Naše zn. 4450/2024-SŽ-SSV-Ú3  
Listů/příloh 11/8

Věc: Vysvětlení/ změna/ doplnění zadávací dokumentace č. 6  
„Modernizace ŽST Jihlava město“

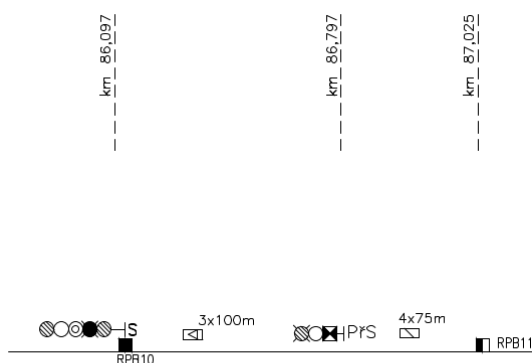
**PS 30-28-01 – „TZZ Rantířov - Jihlava město“:** Na situačním schématu jsou zobrazeny následující prvky:

Předpokládáme správně, že zobrazené prvky nejsou předmětnou stavbou řešeny (budovány nové)?

**Ne, nejsou. Jsou to stávající prvky bez změny.**
